# Réponse MRAE projet ENSO de Contes

Par note n° MRAe 2023APPACA58/3520 la Mission Régionale d'Autorité Environnementale (MRAe) a rédigé un avis sur le projet d'augmentation de capacité de l'installation de regroupement, tri et broyage de déchets non dangereux pour l'établissement ENSO de Contes (06).

Le présent document constitue la réponse de la société ENSO à l'avis n° MRAe 2023APPACA58/3520 susvisé.

Figure 1 - Etat actuel : synoptique de traitement des monoflux

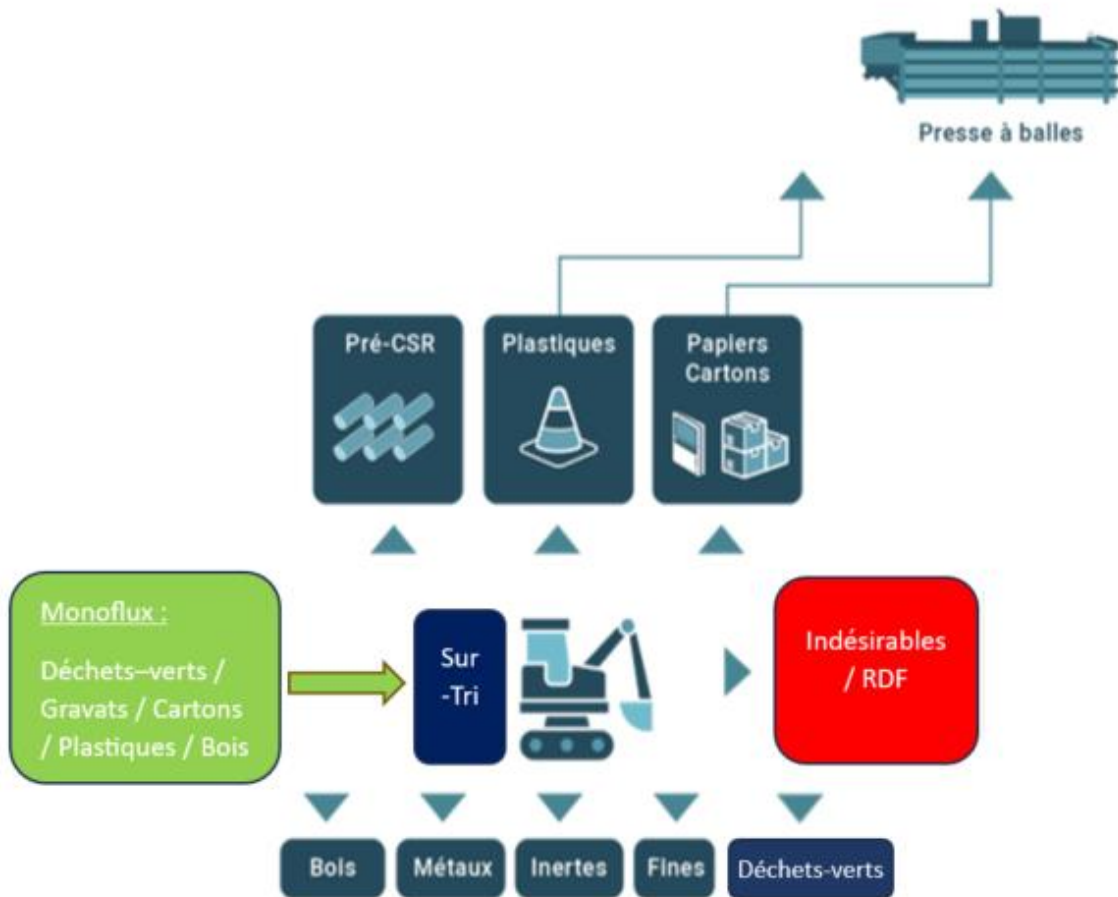
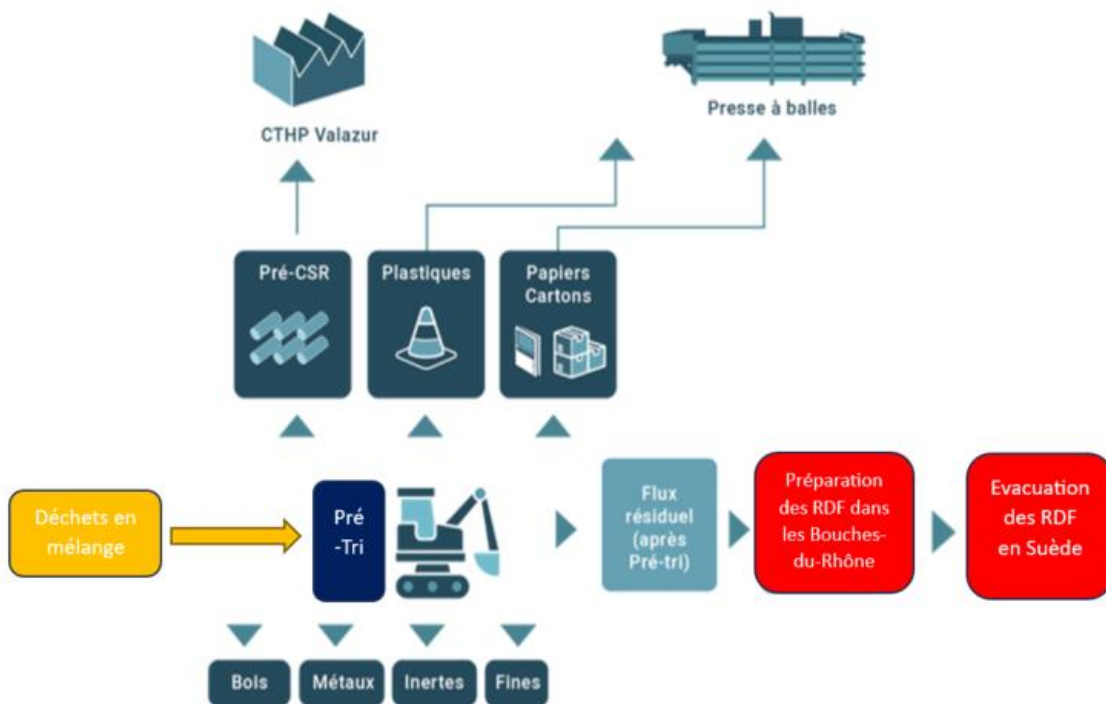
**« La MRAe recommande d'expliquer les performances de valorisation actuelles de l'établissement et celles attendues avec le projet, à l'aide d'illustrations adaptées type synoptiques, en distinguant pour chaque flux de déchets entrants en provenance des entreprises d'une part (en distinguant monoflux ou « 7 flux » ou autre) et des ménages d'autre part, les parts destinées respectivement à la valorisation matière, à la valorisation énergétique finale (CSR ou UVE) et à l'élimination par stockage. »**

Les schémas de traitement actuels des flux en mélange et des monoflux réceptionnés sur le site, qu'ils proviennent des entreprises ou des ménages, sont les suivants :

Les bilans matières issus des données d'exploitation obtenus à l'issue du pré-tri sont actuellement :
